**国立研究開発法人日本原子力研究開発機構原子力科学研究所
原子炉設置変更許可申請書（放射性廃棄物の廃棄施設等の変更）
に関する審査の結果の案の取りまとめ
－アスファルト固化装置等の使用停止に伴う変更－**

令和 4 年 7 月 13 日
原子力規制庁

国立研究開発法人日本原子力研究開発機構原子力科学研究所原子炉設置変更許可申請書
(放射性廃棄物の廃棄施設等の変更)に関する
審査書

(参考) 原子力科学研究所 液体廃棄物処理フローの変更

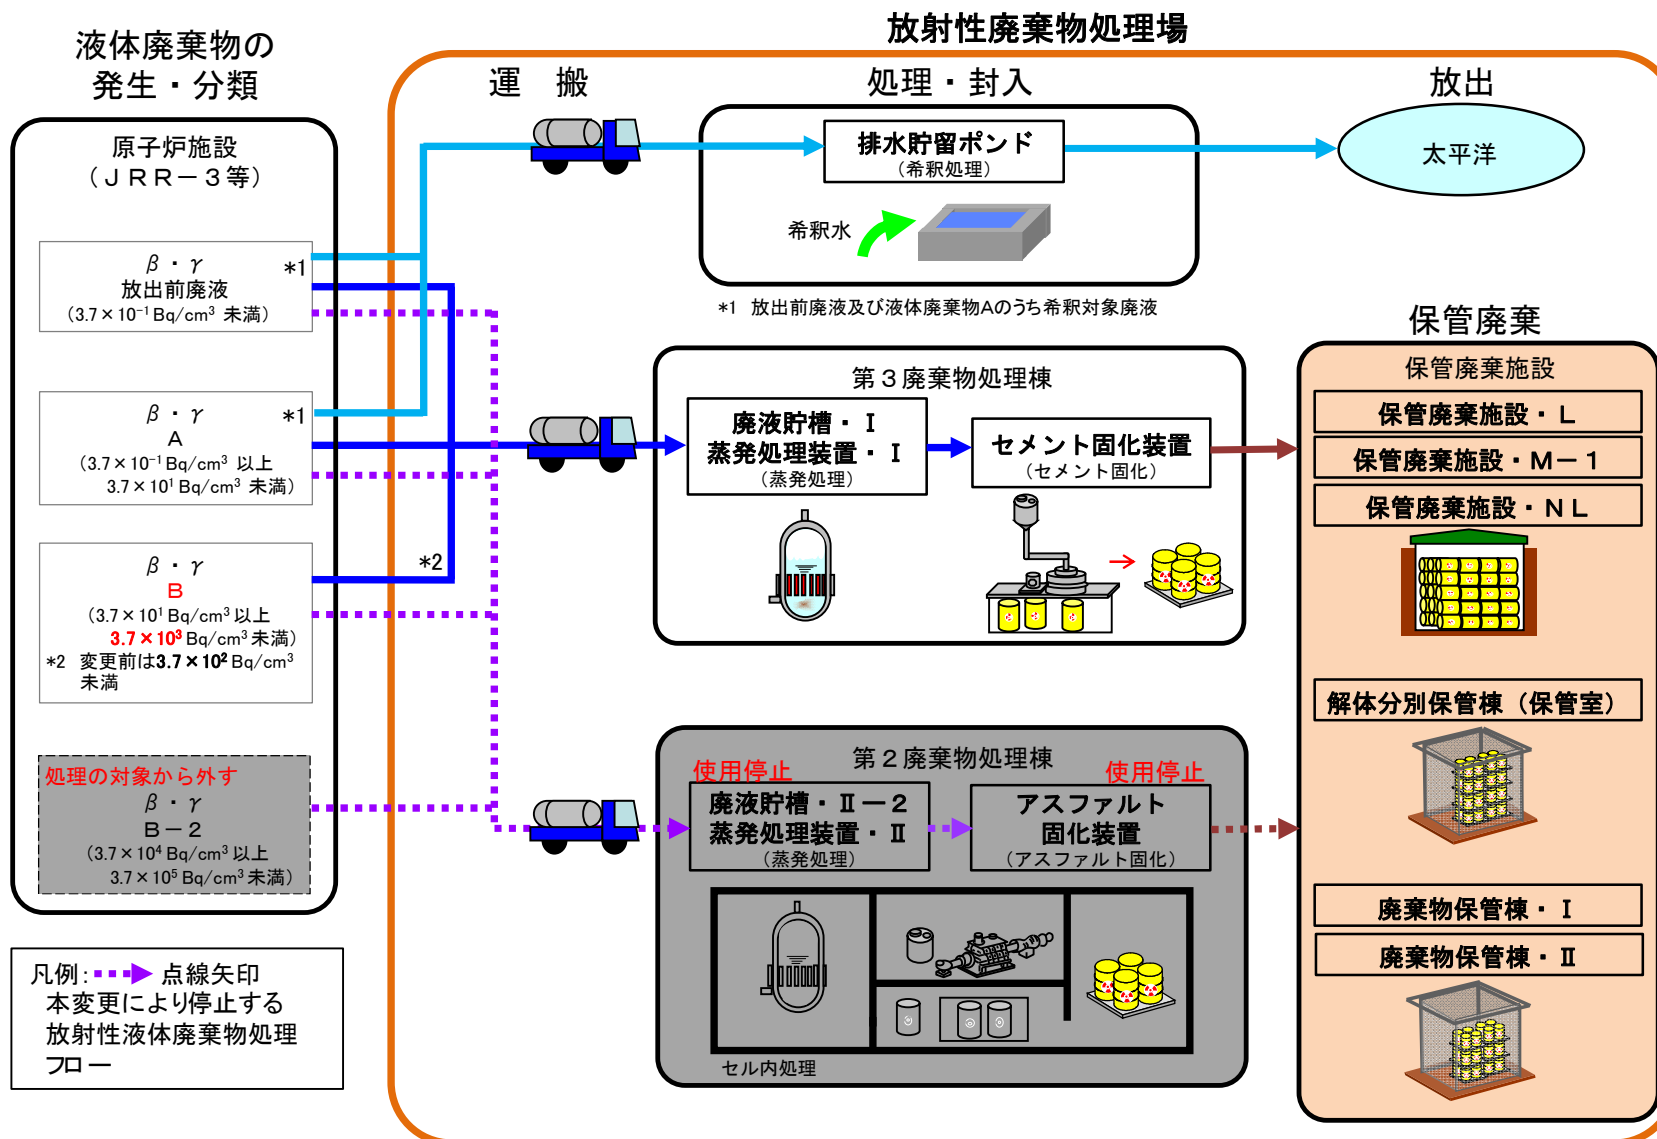
- 液体廃棄物の処理について、第2廃棄物処理棟のアスファルト固化装置等を停止し、第3廃棄物処理棟のセメント固化装置等に集約
- 第3廃棄物処理棟で扱う液体廃棄物の濃度上限を $3.7 \times 10^2 \text{ Bq/cm}^3$ から $3.7 \times 10^3 \text{ Bq/cm}^3$ に変更
